# IMPIANTO AGRO-VOLTAICO PER LA PRODUZIONE DI ENERGIA ELETTRICA DA FONTE SOLARE DENOMINATO "UNALI" DA REALIZZARSI NEL COMUNE DI SASSARI (SS)

TITLE  
Titolo **RELAZIONE RISPOSTA OSSERVAZIONI**  
**prot. MASE 0005485**

La presente relazione ha lo scopo di presentare le controdeduzioni alle osservazioni aventi protocollo MASE n. 0005485 del 11/01/2024, inviate dalla Direzione Generale dell'Ambiente della Regione Sardegna che ha richiesto agli enti e alle amministrazioni regionali di fornire il proprio contributo istruttorio in merito alla presente procedura di valutazione di impatto ambientale relativa all'impianto agro-voltaico denominato "Unali" da realizzarsi nel Comune di Sassari e pubblicato con protocollo n. 0204117 del 13/12/2023 dal MASE. Gli enti hanno comunicato le proprie osservazioni con le note riportate di seguito:

Figura 1 - Impianti FER esistenti, autorizzati e in corso di autorizzazione

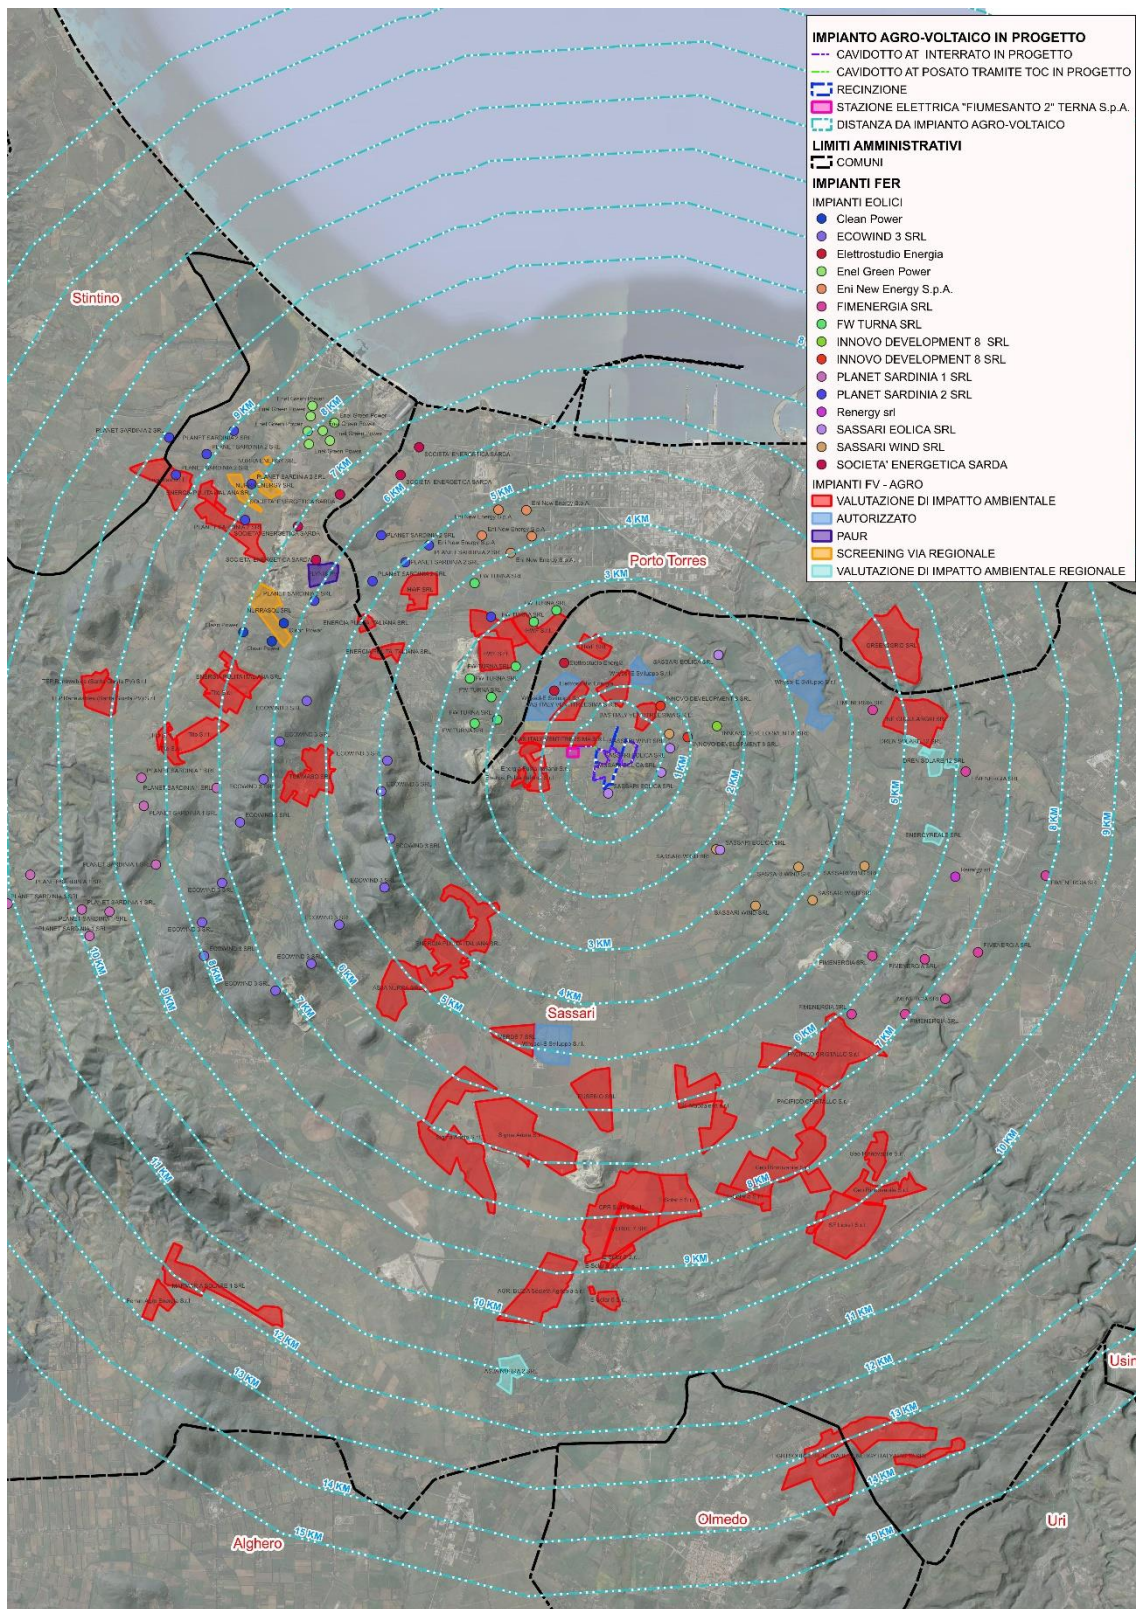
*“Questa Direzione generale, pur consapevole del contributo che le singole Regioni devono fornire in ordine al raggiungimento degli sfidanti traguardi, stabiliti di concerto con la Comunità europea, in materia di produzione di energia elettrica da fonti rinnovabili, per far fronte all'emergenza climatica in corso, non può non rilevare che nell'area vasta di intervento si sta progressivamente verificando un effetto cumulo che si prospetta di gran lunga superiore alla capacità di carico dell'ambiente naturale, fenomeno che, peraltro, riguarda in maniera diffusa l'intero territorio regionale, dove, come noto, le richieste di connessione per realizzare impianti a energie rinnovabili sono tali da superare, al 30.09.2023, di ben 8 volte (rif.Econnexion, la mappa delle connessioni rinnovabili predisposta da TERNA S.p.a) quanto previsto, per la Regione Sardegna, come obiettivo da raggiungersi al 2030 sulla base della bozza del D.M. sulle c.d. “aree idonee” (6,203 GW n.d.r.) tanto da prospettarsi la progressiva sostituzione/industrializzazione dell'ambiente naturale e del paesaggio con impianti di grossa taglia (incluse le opere di connessione alla R.T.N.).*

*A tal proposito si evidenzia che l'intervento si somma alle numerose iniziative nel settore fotovoltaico/agrivoltaico ubicate in quest'area, attualmente in esercizio, e a quelle, sottoposte alle procedure di valutazione di impatto ambientale, attualmente depositate al M.A.S.E. e presso l'assessorato della difesa dell'Ambiente della Regione Sardegna, in relazione alle quali è stata quantificata una occupazione complessiva di suolo pari a circa 2,896 ha, la maggior parte delle quali, localizzate nella piana della Nurra.”*

Gli impianti di produzione di energia elettrica da fonti rinnovabili esistenti, autorizzati e in corso di autorizzazione presenti nell'area dell'impianto agro-voltaico, considerando come area d'indagine l'area vasta (è stata presa in considerazione un'area buffer di 10 km dall'impianto agro-voltaico in progetto), sono i seguenti:

Dalla predetta analisi nonché dalle relazioni "DTG\_036\_Analisi Impatto cumulativo con Impianti FER", alla quale, per brevità, si rinvia, si può concludere che l'impatto cumulativo e visivo determinato dalla realizzazione dell'impianto agro-voltaico in oggetto nel contesto esistente sia sostenibile.

*Figura 4 - Planimetria con distanza tra reticolo "FIUME\_132719" ed opere in progetto*

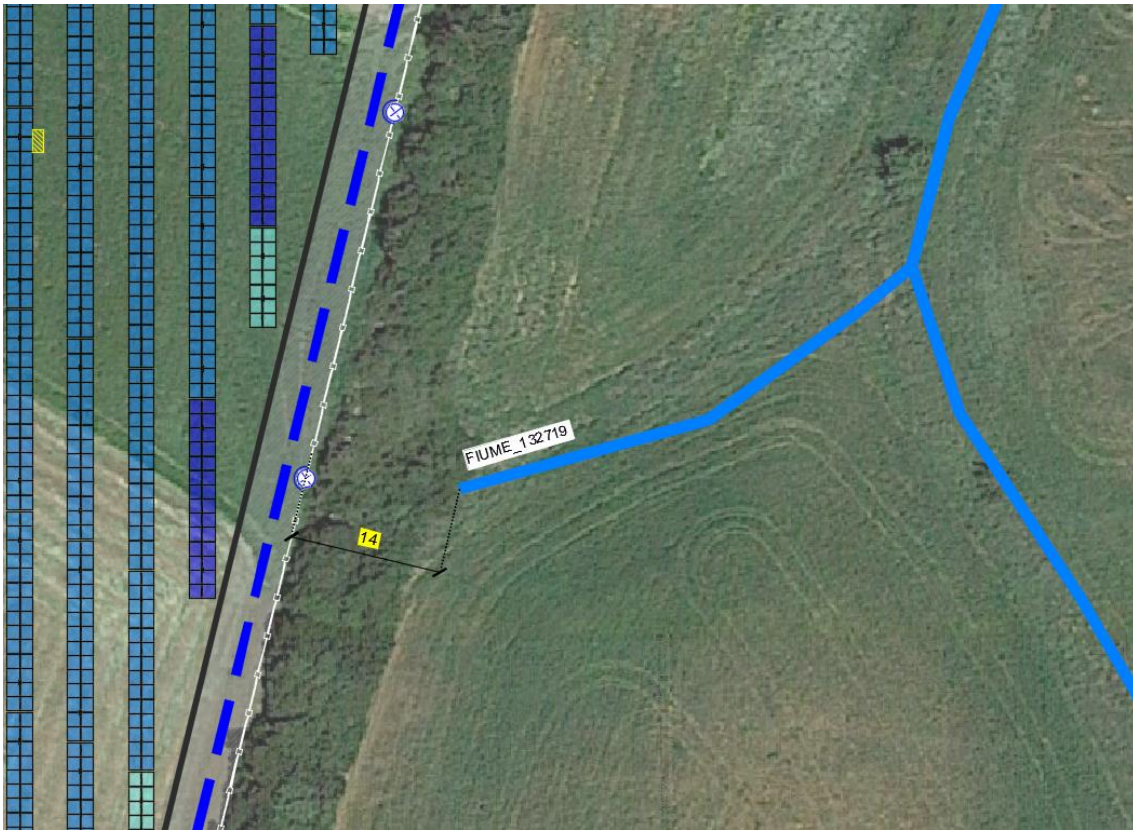
*“Da una verifica cartografica è emerso che, le opere in progetto intersecano il reticolo idrico su menzionato e di preciso l’asta fluviale denominata e censita dal database regionale come “FIUME\_132725” e inoltre limitrofe al “FIUME\_132719” con particolare riferimento alla recinzione in rete metallica, dette interferenze necessitano di essere preventivamente valutate ai sensi dell’art.93 di cui al R.D. 523/1904 a fronte di apposita e separata istanza corredata della documentazione progettuale avente grado di dettaglio definitivo e che rappresenti e descriva la risoluzione di ciascuna interferenza fluviale rispetto all’effettivo stato dei luoghi. [...] Inoltre le opere in progetto dovranno essere realizzate tenendo conto di quanto riportato all’art.96 lett. f) del R.D. 532/1904, che per il caso prescrive una distanza dal piede degli argini e/o difese non inferiore a 10 m, per le “fabbriche” il cui progetto è assimilato.”*

Per quanto riguarda l'interferenza tra l'impianto agro-voltaico ed il reticolo "FIUME\_132719", si ravvisa che non sussistono interferenze con le opere in progetto dato che tra la terminazione del reticolo e le opere in progetto sussiste una distanza superiore a 10 m.

Figura 5 - Planimetria con indicazione della vegetazione di mascheramento

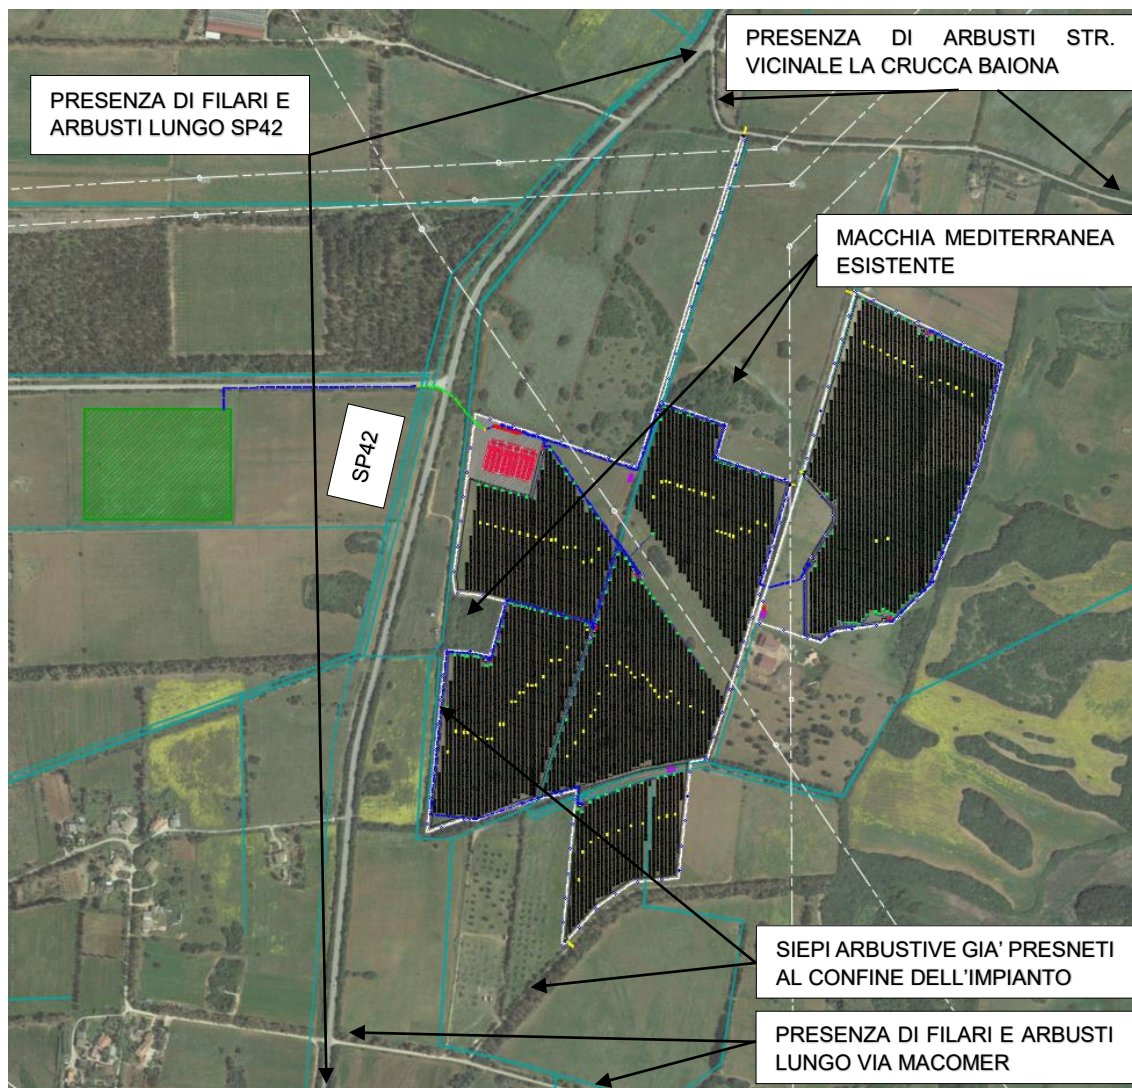
*“A tal proposito considerata la mancata previsione nella documentazione progettuale di opere volte a mitigare l’impatto paesaggistico, si ritiene auspicabile, lungo i confini delle aree di impianto e della Stazione Elettrica in progetto, la piantumazione (anche ad integrazione della vegetazione esistente) di più filari sfalsati di essenze arboree e arbustive sempreverdi tipiche della macchia mediterranea, atte – sin dalla messa a dimore e per tutto l’arco dell’anno – a garantire un effetto schermante adeguato, anche in considerazione della massima altezza raggiunta dalle strutture fotovoltaiche in progetto. [...] Infine, a fronte del notevole sacrificio imposto al territorio in esame dal punto di vista ambientale e paesaggistico, derivante dalla notevole estensione del campo fotovoltaico in progetto.*

L’inserimento della fascia verde perimetrale necessaria per garantire un’adeguata schermatura all’impianto dai punti di vista sensibili è stato valutato durante la fase progettuale in funzione del contesto in cui si colloca l’impianto agro-voltaico in progetto.

In particolare a nord dell’impianto è presente la strada vicinale La Crucca Baiona, tale strada ha una distanza ragguardevole dall’impianto, superiore a 200 m, inoltre su entrambi i lati questa strada è caratterizzata da siepi arbustive che escludono la visuale verso sud in direzione dell’impianto agro-voltaico. Sempre sul lato nord rispetto all’impianto è presente della vegetazione a macchia che non verrà intaccata dall’opera in progetto e costituirà un ulteriore schermo visivo all’impianto agro-voltaico posto a sud di essa. A ovest dell’impianto è presente la strada provinciale 42, questa strada è caratterizzata dalla presenza di filari alberati e siepi arbustive su ambo i lati della strada che impediscono la visuale ai passanti sui terreni adiacenti alla strada stessa. Tra la strada e l’impianto agro-voltaico in progetto è presente un ulteriore siepe arbustiva posta sul confine di proprietà dell’impianto in progetto che costituisce un secondo schermo ai veicoli in transito lungo la SP42, inoltre lungo questa fascia vegetata è presente un’area più estesa posta circa a metà del perimetro dell’impianto. A sud dell’impianto transita Via Macomer ad una distanza di circa 200 m dall’impianto; anche da questa strada la visuale rispetto all’impianto è esclusa per l’effetto del doppio mascheramento costituito in prima battuta dai filari alberati posti lungo la strada ed in seconda battuta dalle siepi arbustive poste sul confine dell’impianto stesso. Sul fronte est l’impianto risulta isolato rispetto alla

Valutati tali aspetti si è ritenuto di non realizzare ulteriori siepi di mitigazione poiché l'impianto risulta già adeguatamente schermato dai filari esistenti lungo il perimetro della proprietà e lungo le strade limitrofe.
